Výběrové řízení č. 0227008510 – Náhradní zdroj pro energetické dispečinky Letiště Praha

Dodatečné informace č. 1

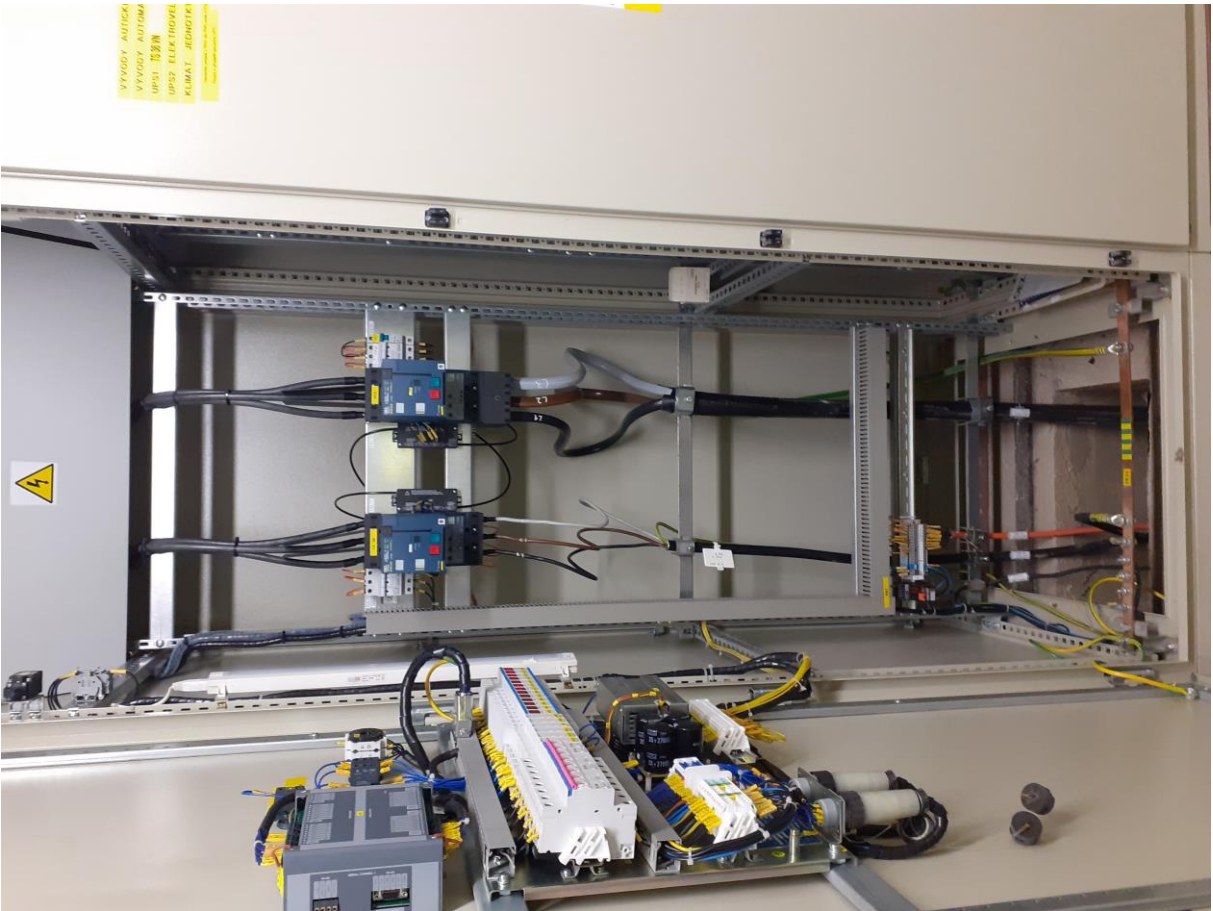
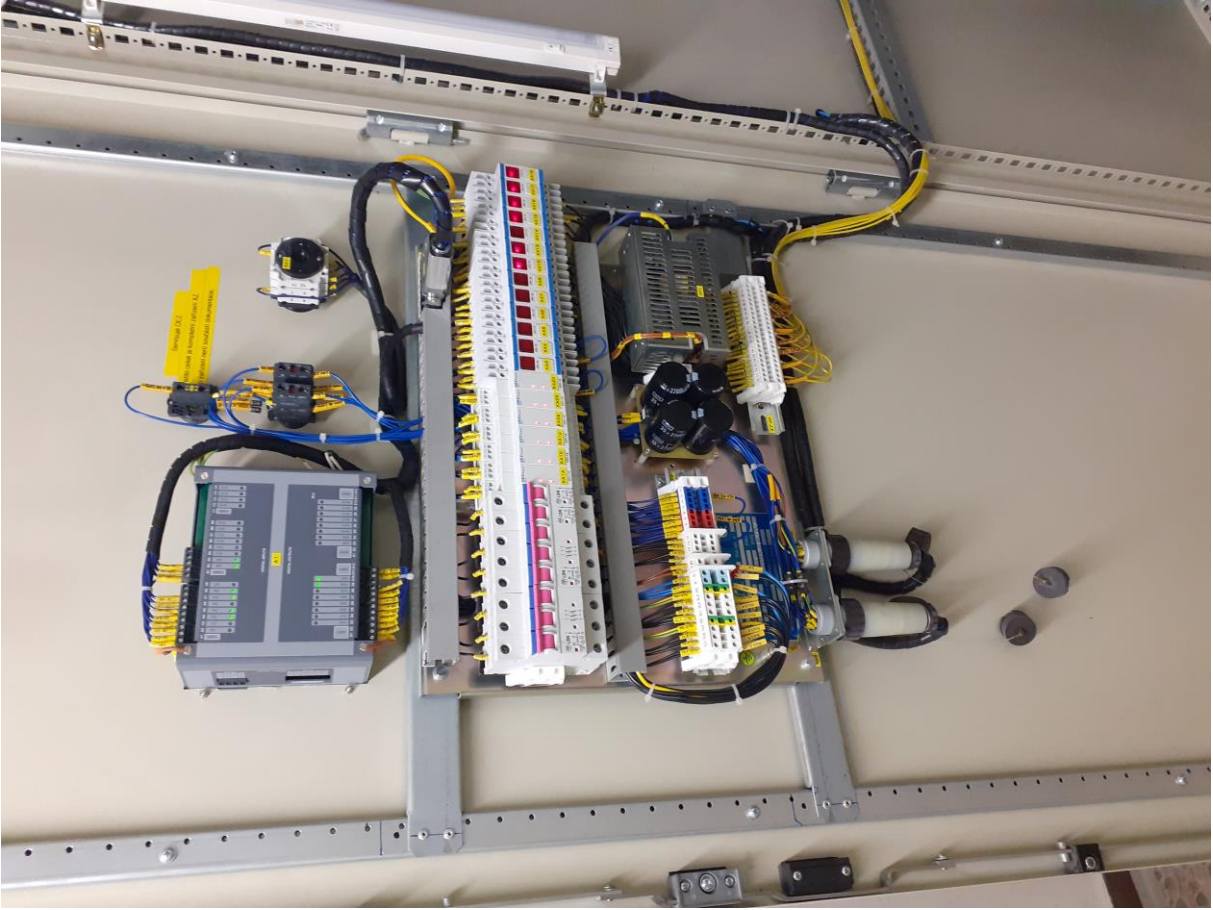
Na základě uskutečněné prohlídky místa plnění, dnes 2.7.2021 od 13:00, žádáme o zveřejnění fotodokumentace k rozvaděči 1-RHZ, neboť během prohlídky nebylo uchazečům umožněno tuto technologii shlédnout (pracovník Zadavatele nebyl zmocněn k prohlídce těchto prostor). Jedná se o stávající rozvaděč, ve kterém budou prováděny rozsáhlé úpravy silových kabeláží a bude též osazen přepínací silový prvek. Z tohoto důvodu je nezbytné pro Uchazeče seznámit se se stávajícím stavem a prostorovým uspořádáním prvků tohoto rozvaděče.

Stávající rozvaděč má velikost 800x800.V rámci úprav v rozvaděči, dojde k zachování obou přívodních jističích prvků (budou mezi sebou mechanicky blokovány) včetně kabelů a montáži nového jističího prvku včetně kabelu od NZE. Do vyměněných dveří provodního pole bude osazen automatický záskok.
